OSSERVAZIONE N. 37

SECONDO IL P.R.G. : Sottozona C2 di Espansione P.S. N.5 Parco del Lusenzo, Sottoprogetto n.2 – Ghezzi.

CONTRODEDUZIONE:

OSSERVAZIONE N.56

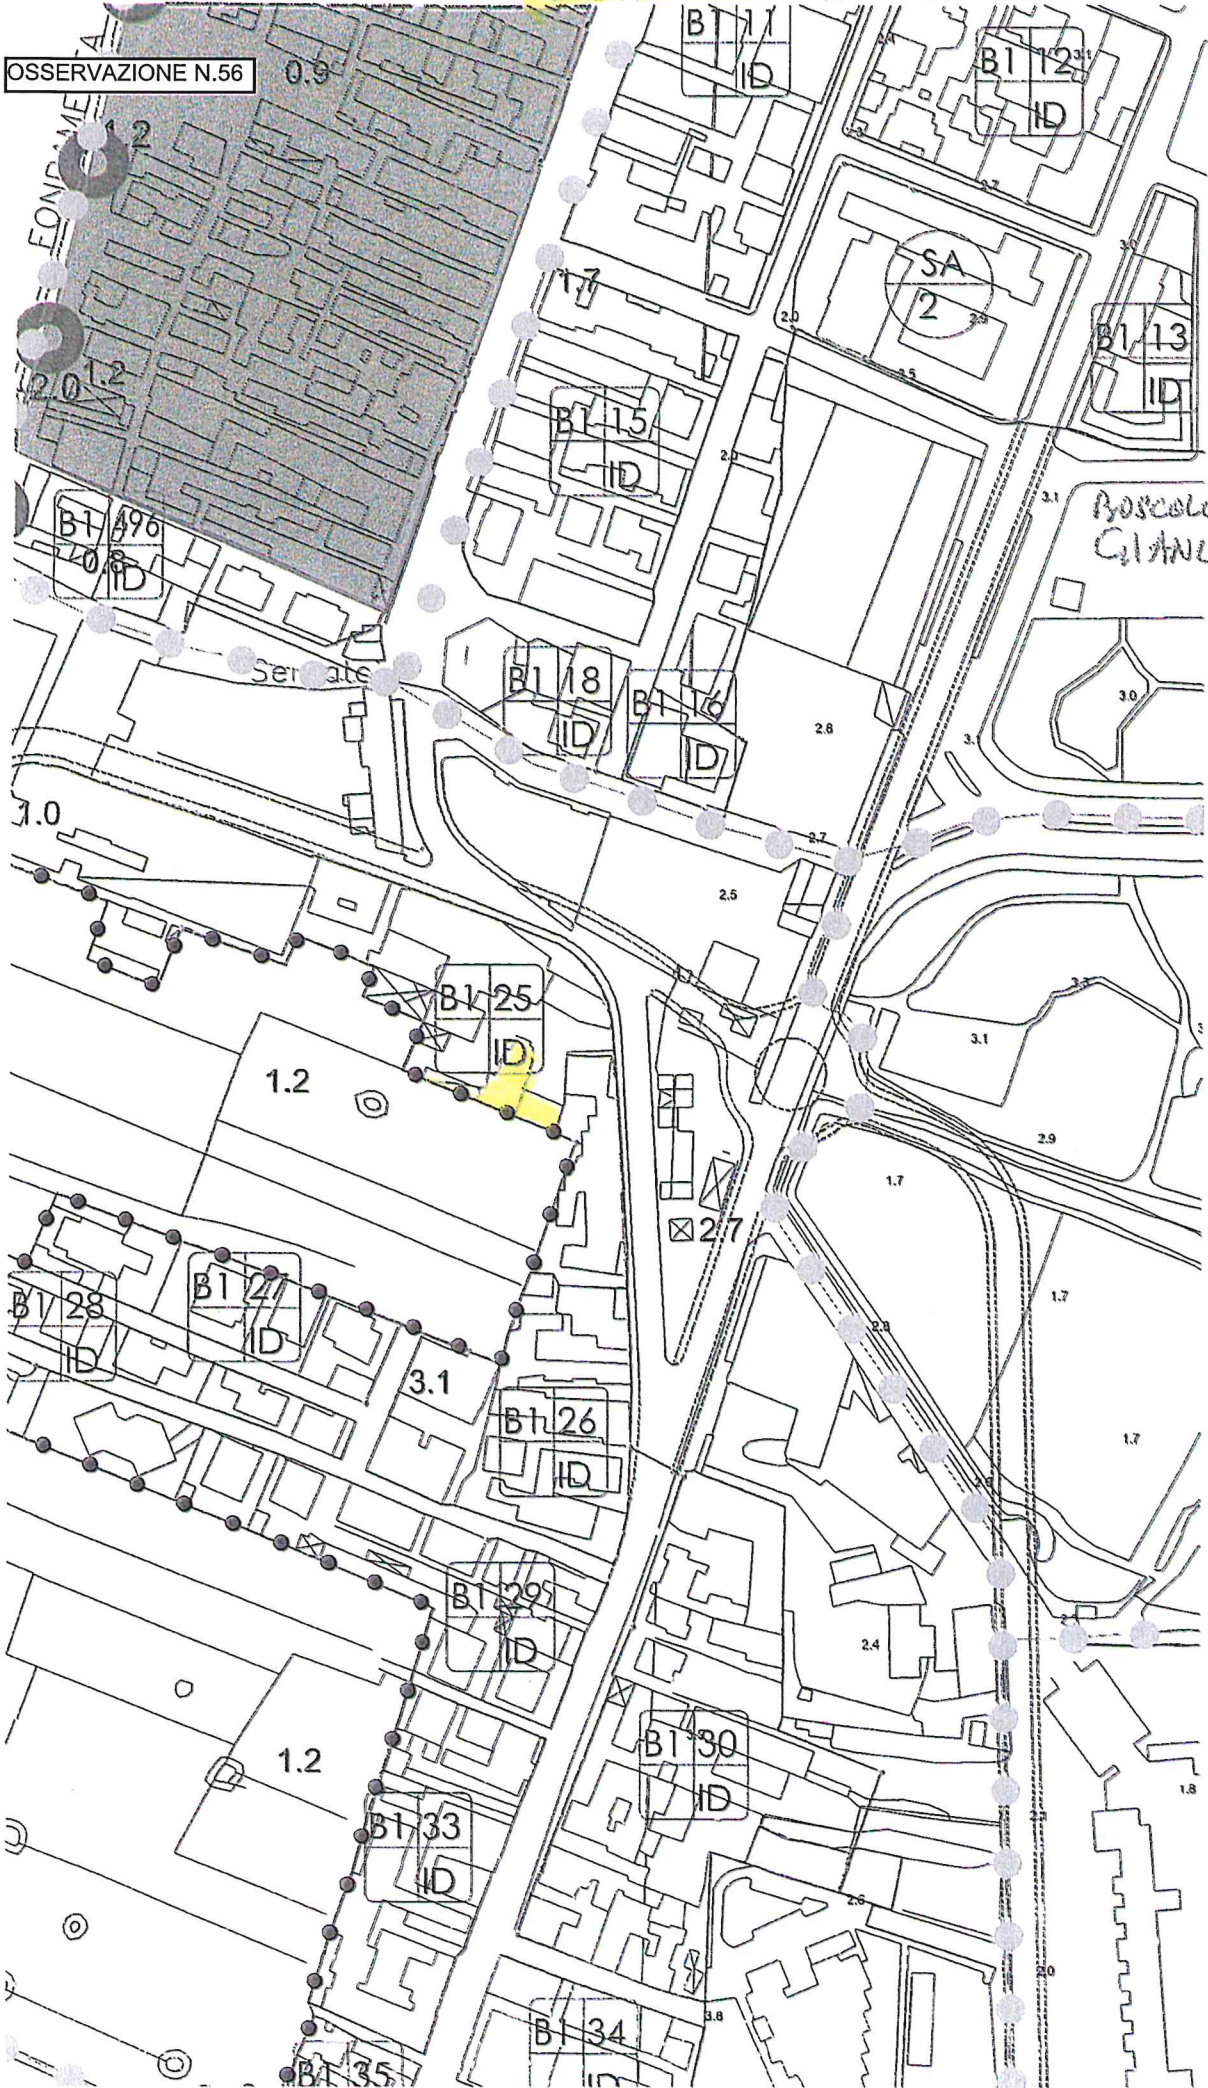
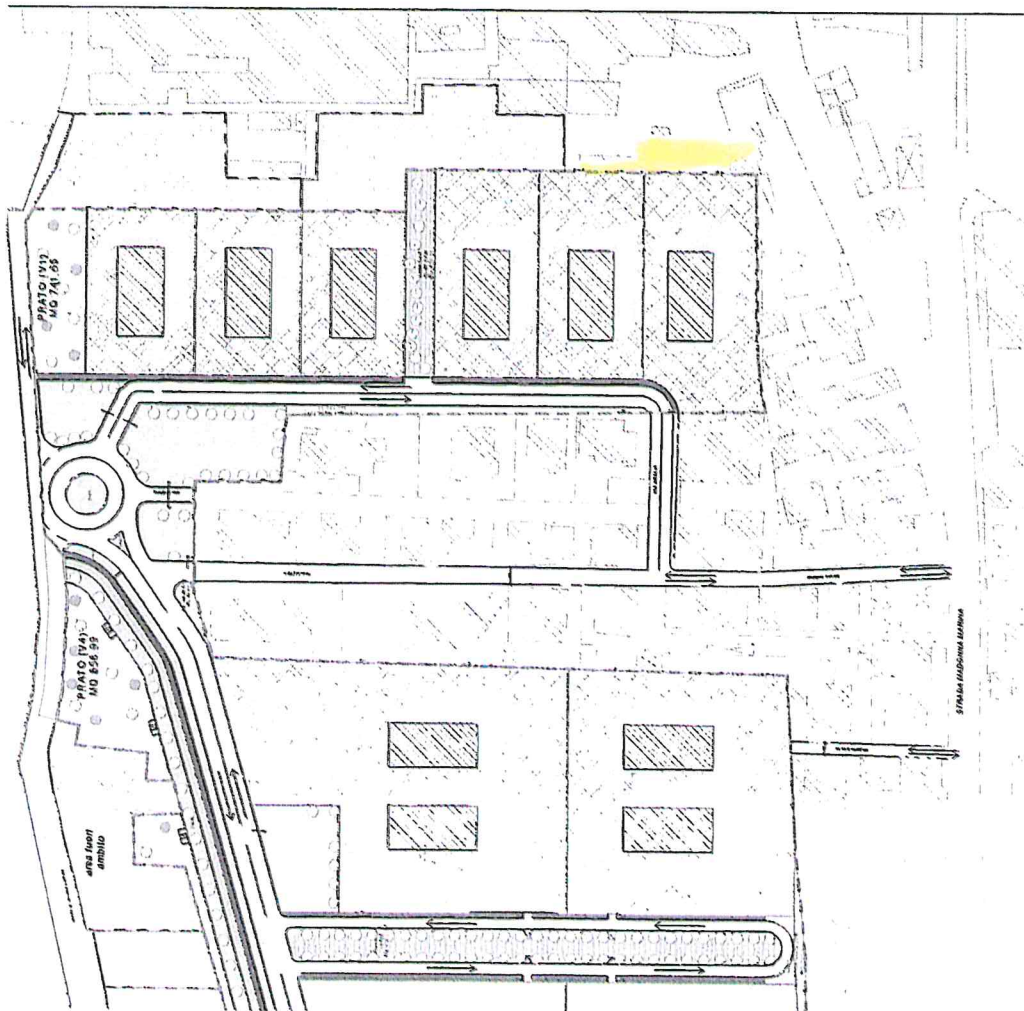
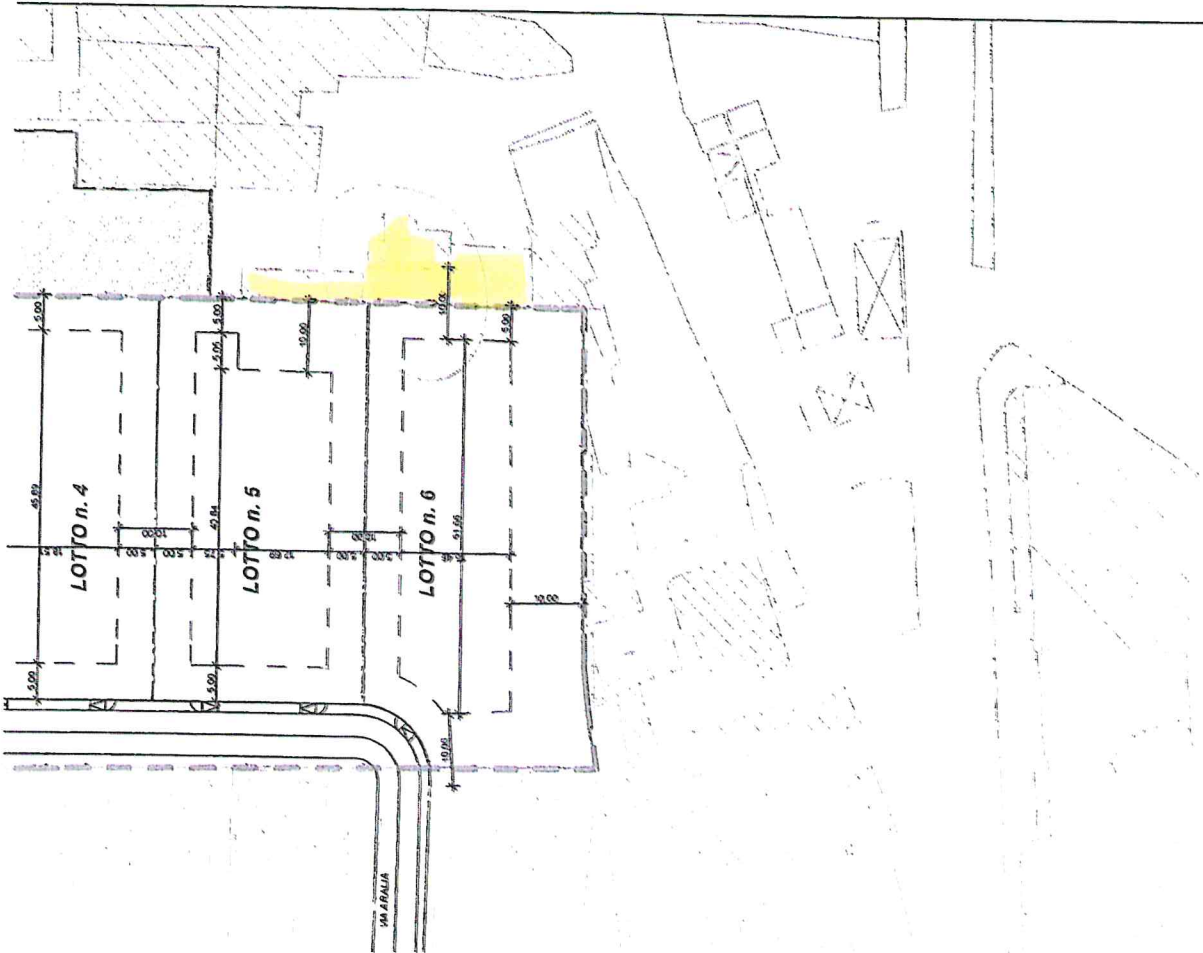
L'osservante fa presente che la tavola di piano (tav. 04, lotto n. 6) non tiene conto delle preesistenze e disegna la sagoma di massimo ingombro rispettando i soli 5 ml. Dal confine e non i 10 ml dai fabbricati contermini. Chiede che venga modificata la sagoma del massimo ingombro del lotto n.6, portandola a distanza di ml. 10 dal confine del lotto nord in quanto è presente un manufatto esistente

Tale richiesta trova accoglimento. La distanza tra pareti finestrate pari a minimo ml. 10,00 in base alla normativa di settore comunque deve sempre essere rispettata.
